Rapport de l'Inspection des installations classées

Visite d'inspection du 09/08/2023

DALKIA Froid Solutions - chez Intermarch

Références : 2023-V1-340
Code AIOT : 0003802172

Dispositif de détection de fuite de la centrale positive (indication de 250 kg de R 404A sur l'équipement)

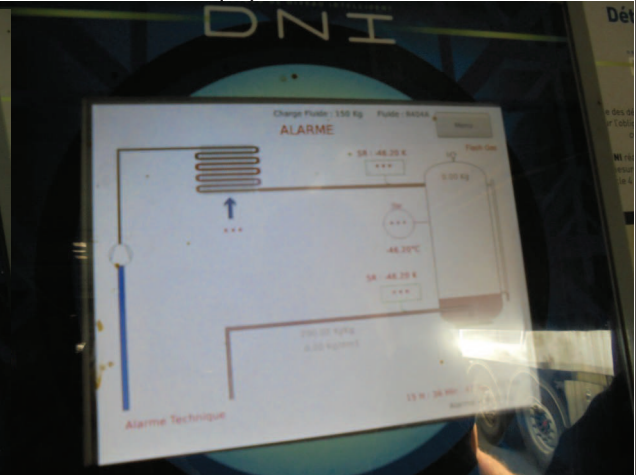
Dispositif de détection de fuite de la centrale négative (indication de 150 kg de R 404A sur l'équipement)

Ces appareils ne sont pas configurés correctement. En effet, le nom du fluide n'est pas correct pour les 2 équipements. (R 404A au lieu de R 442A et R 449A)

La quantité de fluide pour la centrale négative est erronée. (150 kg au lieu de 120 kg)

Observation n° 4 : En cas de maintien de ces appareils, il conviendra de les configurer dans les meilleurs délais.
